Verslag huishoudelijke elektrische installatie op laagspanning en zeer lage spanning

Referentie: 006-20260924-04	Datum controle: 24/09/2026
Keurder: 006

Eigenaar: Paul Baeken	EAN-code: 541448820057193869
Adres installatie: Grote Markt 27 bus 1, 2300 - Turnhout	Nummer teller(s): 1sag1105459654
	Distributienetbeheerder installatie: Fluvius
Datum uitvoering installatie: ☐ Vóór 01/10/1981 ☒ Tussen 01/10/1981 en 01/06/2020 ☐ Vanaf 01/06/2020	
Type: ☒ Wooneenheid ☐ Niet-huishoudelijk ☐ PV ☐ Batterij ☐ Laadpaal

☐ 6.4 (Gelijkvormigheidscontrole voor ingebruikname)
☐ 6.4 (Belangrijke wijziging/uitbreiding)
☒ 6.5 (Controlebezoek)
☐ 8.4.1 (Controlebezoek van een oude installatie voor de verzwarende van de aansluiting op het openbaar distributienet)
☐ 8.4.2 (Controlebezoek van een oude installatie bij verkoop)
☐ 8.4.3 (Vrij controlebezoek van een oude installatie)
☒ Afwijkende beschikkingen (Boek 1) toegepast
☐ Herkeuring op het verslag

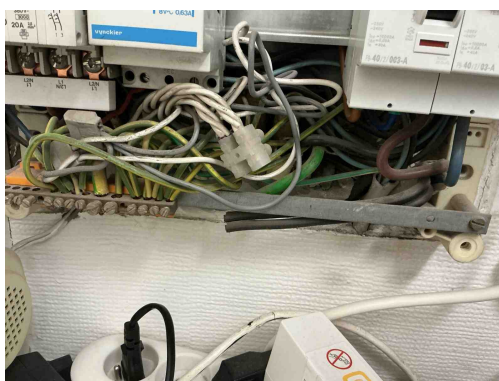
T21 - Het elektrisch materieel is niet geplaatst volgens de voorschriften van de fabrikant/ regels van goed vakmanschap . (Boek 1: 1.4.1.3)

Opmerking: O.a. schroeven bord1

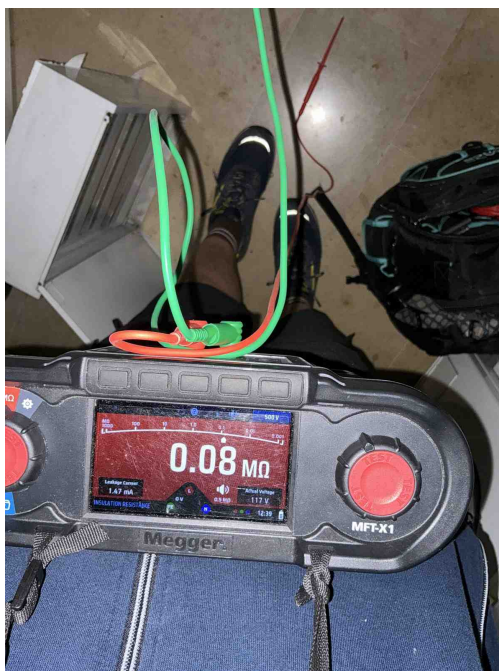
B17 - De voedingsspanning is niet op elk bord vermeld (Boek 1: 3.1.3.3).
Opmerking: O.a. bord1

B06 - Het elektrisch verdeelbord heeft niet de minimale beschermingsgraad IPXX-B in een gewone ruimte (Boek 1: 4.2.2.3).
Opmerking: O.a. bord1

C35 - Er zijn doorverbindingen gemaakt met lusterklemmen; er kon niet aangetoond worden dat deze klemmen geschikt zijn voor de aanwezige spanning, stroom en draadsectie en dat ze "CE" zijn (Boek 1: 1.4.2.1.).
Opmerking: O.a. in bord1

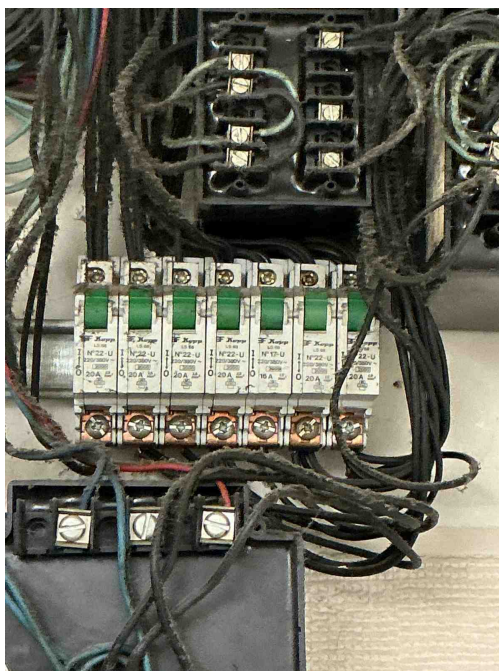
C21 - Het gebruik van geleiders van het type VOB, zonder bijkomende afscherming is niet toegestaan (Boek 1: 5.2.9.6).
Opmerking: O.a. onder bel, berging

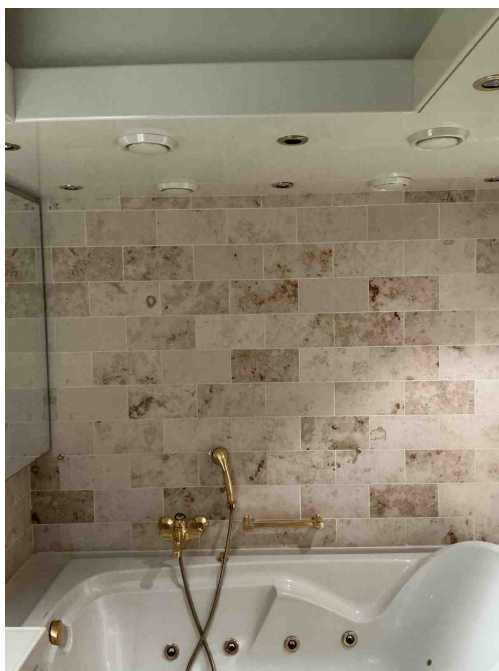
S02 - Het ééndraadsschema strookt niet met de werkelijkheid (Boek 1: 3.1.2.1).
Opmerking: O.a. automaten berging ontbreken, leidingen met geel/groen verkeerd benoemd

T02 - Gevaar voor rechtstreekse aanraking: genaakbare delen onder spanning (Boek 1: 4.2.2).
Opmerking: O.a. berging

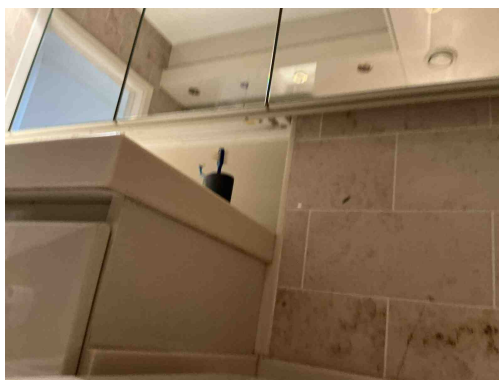
T16 - Het verlichtingstoestel in volume 1 van de badkamer wordt niet gevoed op (een correcte) zeer lage veiligheidsspanning (Boek 1: 7.1).

Opmerking: Geen correct schema

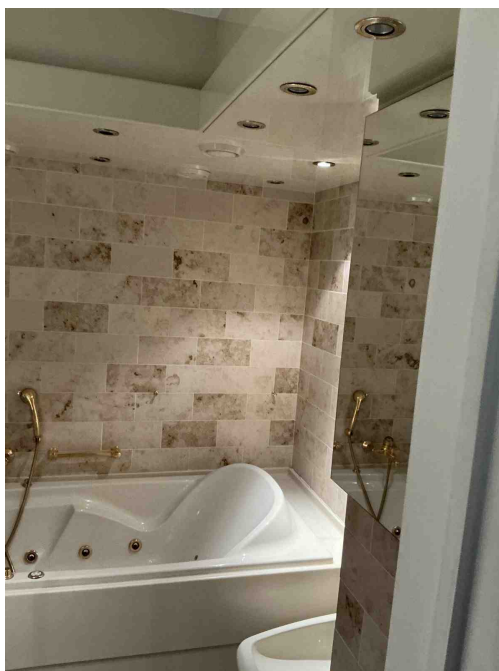
T22 - Het elektrisch materieel in volume 2 van de ruimte die een bad en/of douche bevat is niet in overeenstemming met het toegelaten materieel (nl. vaste machines of toestellen (incl. de contactdozen en bedieningstoestellen), contactdozen individueel beschermd door een beschermingstransformator met een vermogen van maximaal 100W, contactdozen beschermd door een differentieelstroominrichting met zeer grote gevoeligheid (10mA) en bedieningstoestellen gevoed op laagspanning). (Boek 1, Onderafdeling 7.1.5.3. (d))

Opmerking: Geen correct schema

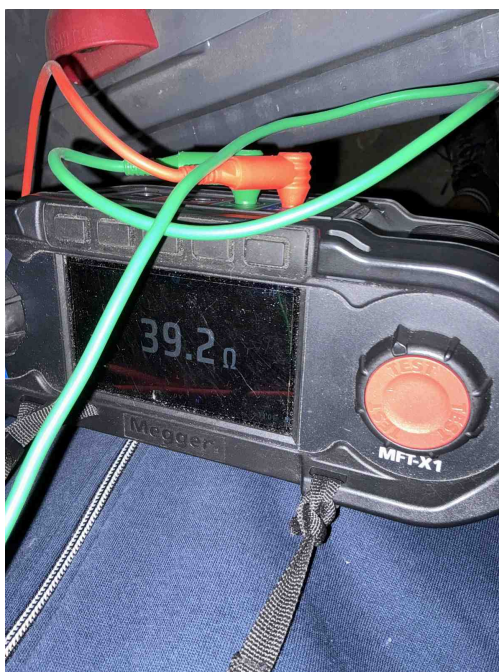
T10 - Bepaalde contactdozen en/of schakelaars zijn niet degelijk bevestigd (Boek 1: 1.4.1.3).
Opmerking: O.a. veranda

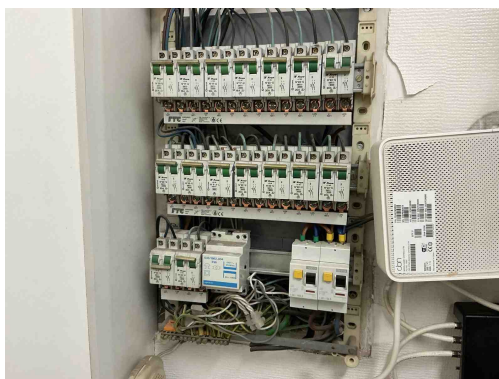
A05 - De waarde van de spreidingsweerstand van de aardverbinding is te hoog (Boek 1: 5.4.2).
